监理检查记录表

工程名称：董塘镇土壤修复与 150MW 光伏发电综合利用示范项目 编号：JXM13-009

工程名称：董塘镇土壤修复与 150MW 光伏发电综合利用示范项目 编号：JXM13-011

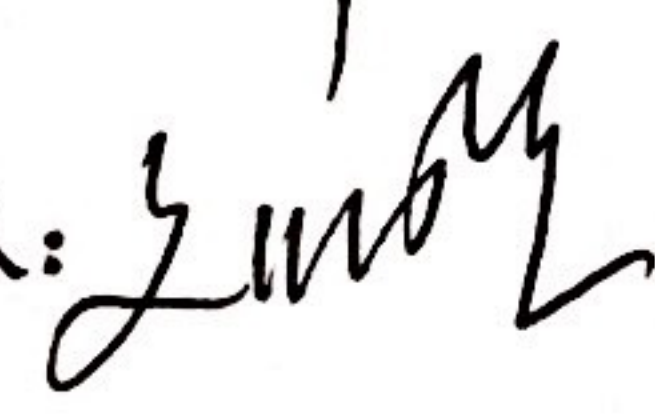
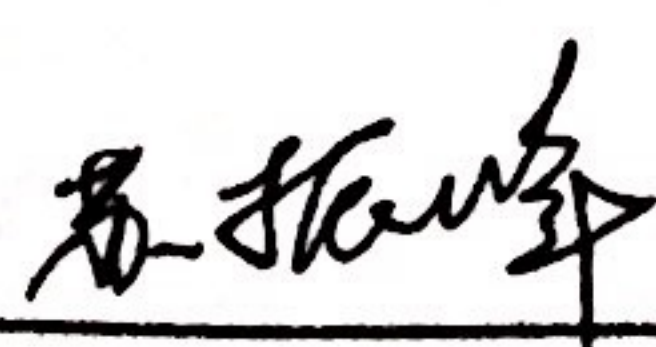
施工单位	湖南湘中输变电建设有限公司	监理单位	常州正衡电力工程监理有限公司
检查时间	2017 年 2 月 13 日	检查地点	升压站综合楼
检查类型	☒ 巡视 ☐ 定期 ☐ 专项		
施工及检查情况简述	1、填充墙砌筑检查 2、电缆沟垫层检查		
存在问题	电缆沟垫层厚度未达到规定要求		
整改要求	要求施工人员将垫层垫到规定厚度		
检查人	苏振峰	施工项目部签收人/日期	 2017.2.13
整改情况	已重新调整模板达到规定厚度 整改负责人:  日期: 2017 年 2 月 13 日		
复查意见	整改合格 复查人: 苏振峰 日期: 2017 年 1 月 22 日

工程名称: 董塘镇土壤修复与 150MW 光伏发电综合利用示范项目 编号: JXM13-013

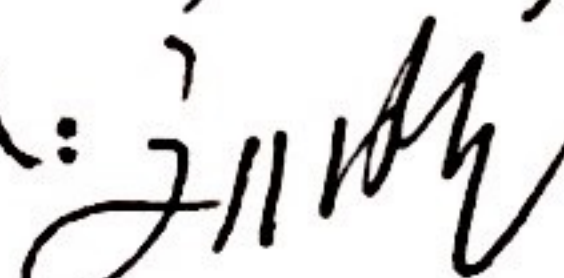
施工单位	湖南湘中输变电建设有限公司	监理单位	常州正衡电力工程监理有限公司
检查时间	2017 年 2 月 17 日	检查地点	升压站
检查类型	☒ 巡视 ☐ 定期 ☐ 专项		
施工及检查情况简述	1、 构架吊装现场施工检查 2、 配电楼室内电缆沟垫层检查		
存在问题	1、 构架镀锌层部分磨损 2、 配电房电缆沟垫层地面未清理干净		
整改要求	1、 要求对磨损部位重新喷锌 2、 要求地面清理干净之后在垫层		
检查人	苏振峰	施工项目部签收人/日期	2017.2.17 2017.2.17
整改情况	对磨损部位已重新喷锌修复; 地面已清理干净 整改负责人: 2017.2.17 日期: 2017 年 2 月 17 日		
复查意见	整改合格 复查人: 苏振峰 日期: 2017 年 2 月 17 日

工程名称：董塘镇土壤修复与 150MW 光伏发电综合利用示范项目 编号：JXM13-015

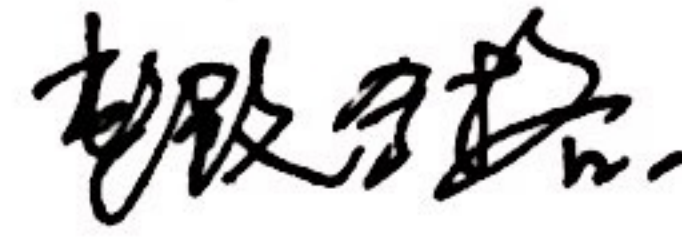
施工单位	湖南湘中输变电建设有限公司	监理单位	常州正衡电力工程 监理有限公司
检查时间	2017 年 2 月 20 日	检查地点	升压站综合楼
检查类型	☒ 巡视 ☐ 定期 ☐ 专项		
施工及检查 情况简述	1、污水管埋设检查 2、 配电房钢筋绑扎检查		
存在问题	1、污水管沙垫层厚度不够 2、箍筋绑扎距离较远		
整改要求	1、要求按规定厚度垫层 2、按照规定距离绑扎箍筋		
检查人	苏振峰 曹亮	施工项目部签 收人/日期	2017.2.20 2017.2.20
整改情况	1. 已增加沙垫层厚度. 2. 已引到配电房所需距离. 符合要求 整改负责人: 2017 年 2 月 21 日		
复查意见	整改合格 复查人: 苏振峰 日期: 2017 年 2 月 21 日
